ЭКСПЕРТНОЕ ЗАКЛЮЧЕНИЕ

по результатам проведенной экспертизы качества выполнения строительно-монтажных и монтажных работ по Договору _____ в жилом доме расположенном по адресу:

ОБЩЕСТВО С ОГРАНИЧЕННОЙ ОТВЕТСТВЕННОСТЬЮ
«Техническая строительная экспертиза»

Объект: монтажные и строительно-монтажные работы выполненные по Договору _____

фото 8

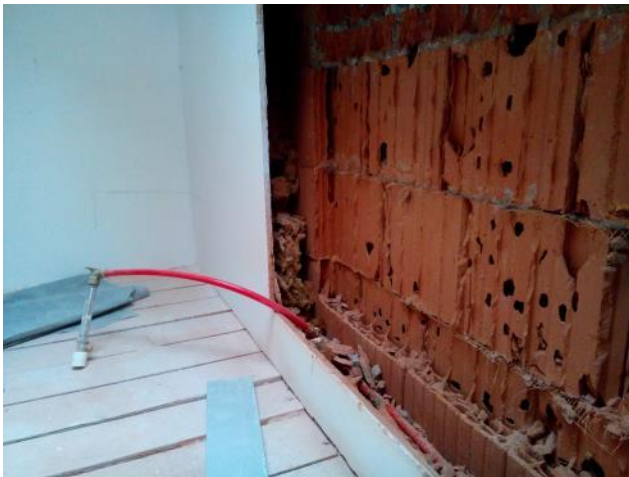
2.3. В результате проведенной экспертизы выявлены недостатки выполненных работ по прокладке системы отопления вентиляции и кондиционирования (см. Приложение 1, фото 8, 9, 10, 11, 12, 18, 19, 20, 21, 22, 23).

Так, установлено что на материалы, детали и изделия, использованные при прокладке и монтажу элементов системы отопления вентиляции и кондиционирования, отсутствует документация указывающая на их область применения, подтверждающая их соответствие требованиям действующего законодательства и нормативной документации (паспорта, гарантийных обязательств, сертификатов соответствия, ТУ, и пр.).

Отсутствие документации, в которой указана область применения, технические характеристики, а также соответствие материалов, деталей и изделий, примененных при монтаже системы отопления вентиляции и кондиционирования, требованиям действующего законодательства и нормативной документации, является нарушением требований СП 60.13330.2016 «Отопление, вентиляция и кондиционирование воздуха. Актуализированная редакция СНиП 41-01-2003», в соответствии с которым:

Фото 24

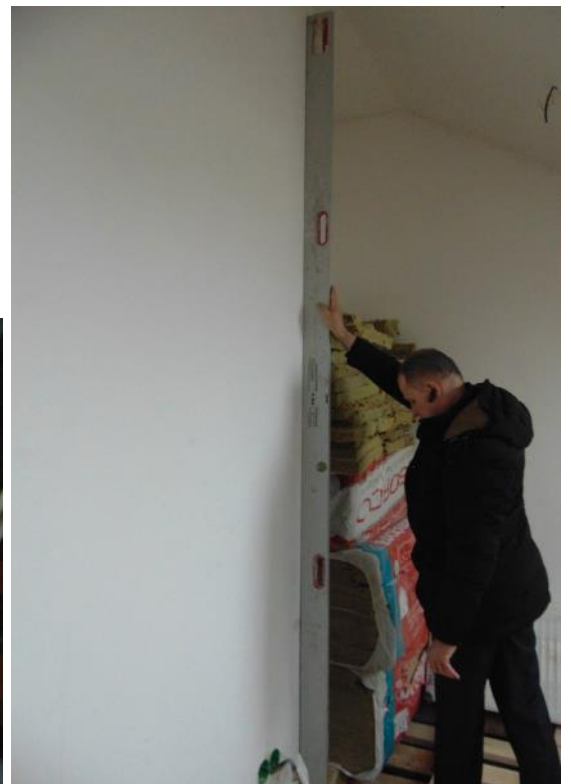
- неровности поверхности стен в горизонтальной и вертикальной плоскостях до 15мм. (см. Приложение 1, Фото 24, 25, 26, 27);
- отклонения поверхности стен на участках примыкания друг к другу (в углах) на величину до 8мм (см. Приложение 1, фото 28);
- локальные неровности на шпаклеванной поверхности стен (см. Приложение 1, фото 29, 30, 31, 32, 33);
- пятна на поверхности окрасочного покрытия потолков, отслоения окрасочного покрытия (см. Приложение 1, фото 34, 35).

Выявленные неровности стен в горизонтальной и вертикальной плоскостях до 15мм, отклонения поверхности стен на участках примыкания друг к другу (в углах) на величину до 8мм, а также локальные неровности на оштукатуренной
